COMUNE DI CHIAVARI

## **GARA A PROCEDURA APERTA PER L’AFFIDAMENTO IN CONCESSIONE DEL SERVIZIO DI DISTRIBUZIONE DEL GAS NATURALE NELL’AMBITO TERRITORIALE DI GENOVA 2 – “PROVINCIA”.**

**CIG: BA9576FDBA**

### **F.A.Q.**

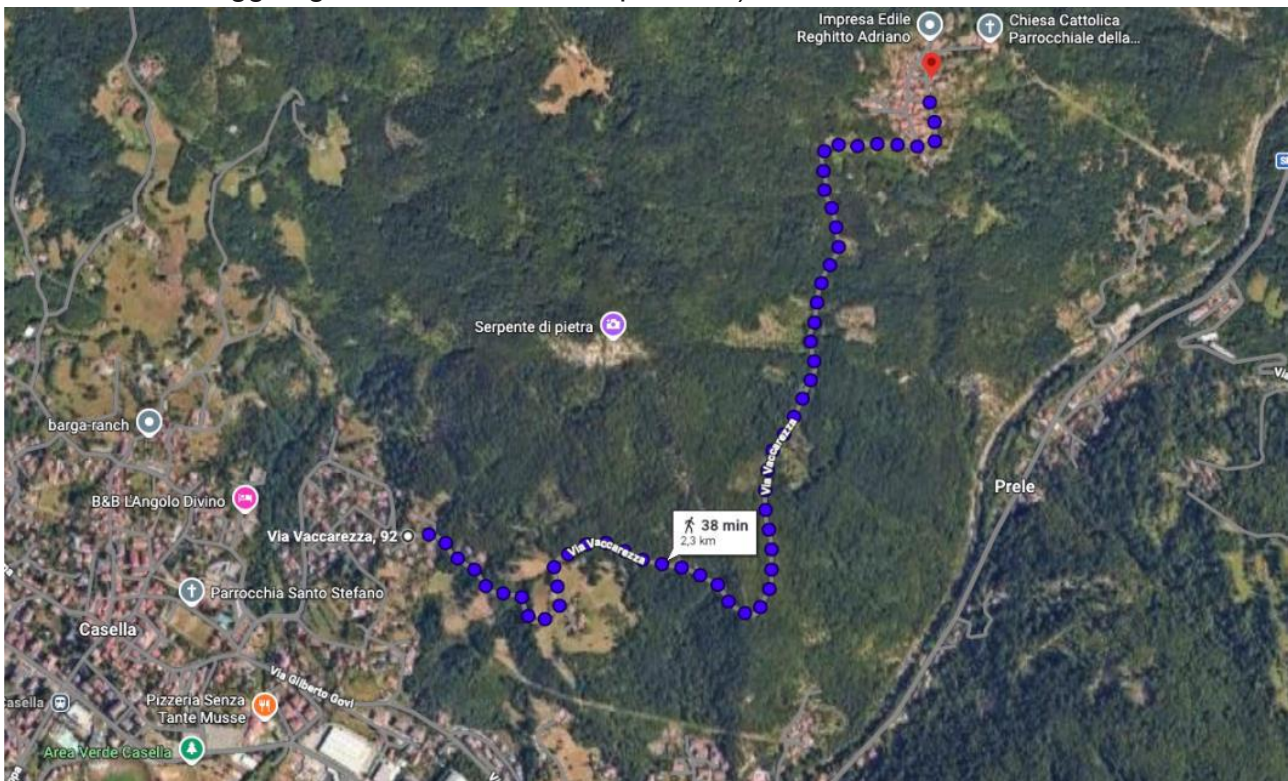
Con riferimento all' "Allegato E – Disciplinare di Gara" per il sub criterio C.1.7 riportato a pagina 13 (Tab.1) dello stesso, si fa presente che nei punteggi indicati è riportata per due volte la lettera "c", omettendo invece l'indicazione della lettera "b". Al fine di evitare comportamenti opportunistici da parte di eventuali concorrenti e di chiarire l'esatta attribuzione dei punteggi si richiede a codesta spettabile Stazione Appaltante di procedere alla rettifica di tale sub-criterio.

**R.** Si veda risposta a quesito 22.

Fig. 1 - Comune di Borzonasca

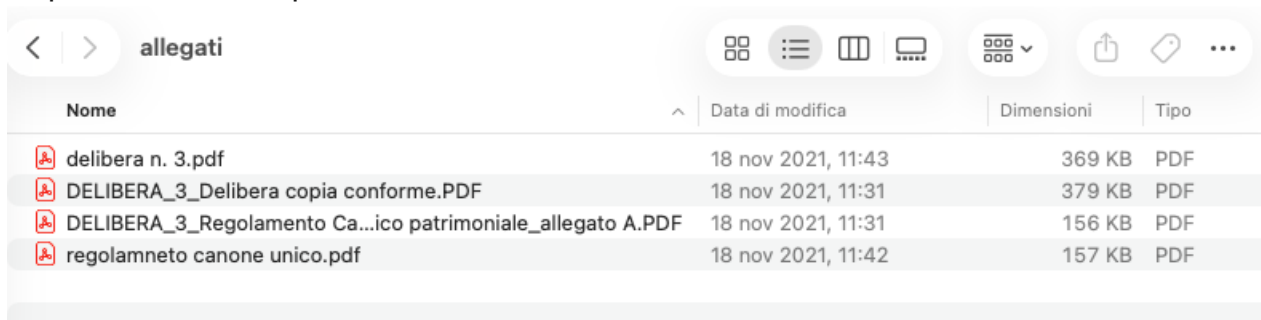
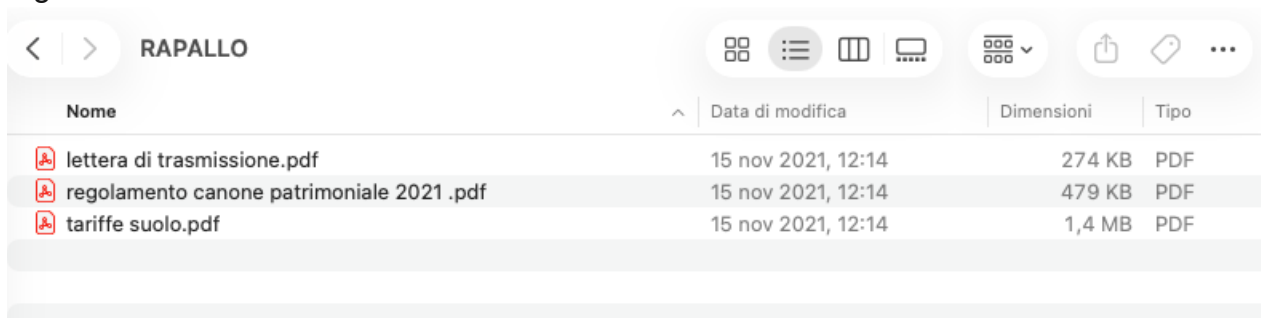
La SA, in risposta al Quesito n. 10, ha reso noto che i regolamenti comunali e provinciali per l'esecuzione dei lavori stradali sono stati resi reperibili all'indirizzo <https://servizi.comune.chiavari.ge.it/documenti/DocumentazioneGaraGas.zip>

Tuttavia, dall'analisi della documentazione resa disponibile e in assenza di una specifica dichiarazione attestante la non esistenza di regolamenti specifici, non risultano reperibili i regolamenti relativi ai seguenti comuni facenti parte dell'Atem: Borzonasca, Coreglia Ligure, Crocefieschi, Fascia, Gorreto, Isola del Cantone, Montebruno, Ne, Propata, Rapallo, Recco, Ronco Scrivia, Rondanina, Rovegno e Santo Stefano d'Aveto.

A titolo esemplificativo, si riportano di seguito alcuni estratti della documentazione disponibile al link sopra indicato.
